GDDKiA-BURI-2-jp-4421-06/R/24A- 7 /06

Numer referencyjny projektu : GDDKiA/BPU/06/R/24A/EFRR/WA

Dotyczy: Przebudowa DK-7 do parametrów drogi ekspresowej na odcinku Grójec – Białobrzegi od km 418+546 do km 436+380 (II).
Pytania i odpowiedzi, Zestaw nr V, Pytania od 75 do 80.

Czasowy schemat obu powyższych terminów przedstawia poniższy diagram:

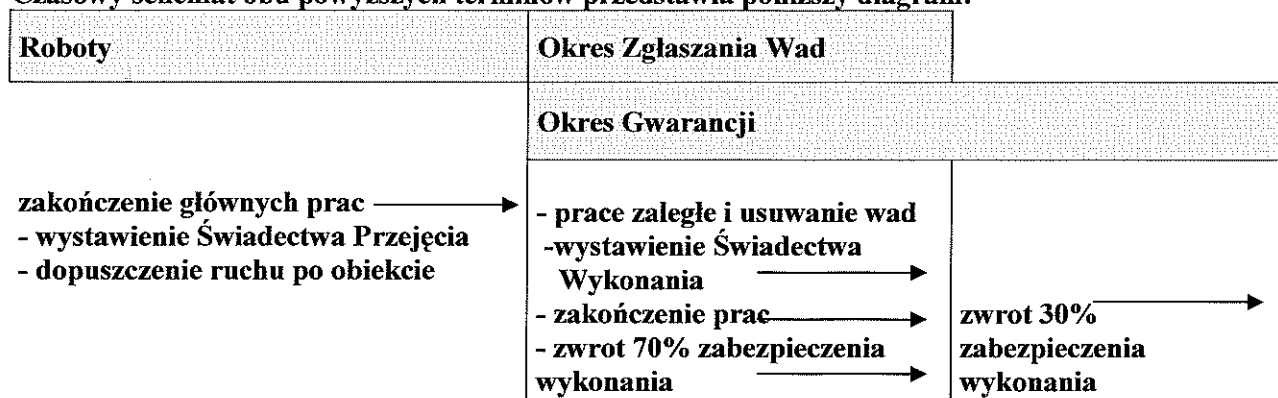
P.80 Dotyczy warunku 14.9 „Zwrot zabezpieczenia należytego wykonania”. Tom II, Rozdział 2, Szczególne Warunki Kontraktu.

W nawiązaniu do odpowiedzi na pytanie nr 49 Wykonawca zapytuje , czy mając na uwadze poniżej przytoczoną argumentację, Wykonawcy mają rozumieć, że zwrot 70% zabezpieczenia należytego wykonania nie nastąpi zgodnie z art. 151 ust. 2 pzp z chwilą rozpoczęcia okresu gwarancji (wydania Świadcstwa Przejęcia), mimo iż wspomniany przepis nakłada na Zamawiającego taki obowiązek obligatoryjnie ?

Odrębną kwestię stanowi równoczesny bieg Okresu Zgłaszania Wad oraz Okresu Gwarancji, których to okresów nie należy w żaden sposób utożsamiać.

Okres Zgłaszania Wad rozpoczyna się po zakończeniu robót zasadniczych na obiekcie, tzn. po przeprowadzeniu prób końcowych oraz wystawieniu Świadcstwa Przejęcia. W okresie tym dopuszczony jest już ruch po obiekcie, tym niemniej Wykonawca ma możliwość ukończenia prac zaległych oraz usunięcia ewentualnych wad. Po zakończeniu tego okresu wystawiane jest Świadcstwo Wykonania. Dopiero w tym momencie Zamawiający może odebrać obiekt jako wykonany zgodnie z projektem i zasadami wiedzy technicznej.

Okres Gwarancji z kolei ma na celu zapewnienie sprawnego i prawidłowego funkcjonowania obiektu będącego przedmiotem umowy. Sama gwarancja odnosi się do wad fizycznych obiektu, ujawnionych w trakcie normalnej jego eksploatacji. Ponieważ Zamawiający przejął

zasadnicze roboty i dopuścił ruch po obiekcie po wystawieniu Świadcstwa Przejęcia, gwarancja musi rozpocząć swój bieg w tym właśnie momencie. Zakończenie Okresu Gwarancji będzie miało miejsce najwcześniej po upływie podanego w umowie czasu, np. po 24 miesiącach. Faktyczne zakończenie może mieć miejsce później, w każdym bowiem przypadku, kiedy wykonywane jest jakiekolwiek świadczenie gwarancyjne okres ten ulega wydłużeniu (zgodnie z art. 581 k.c).
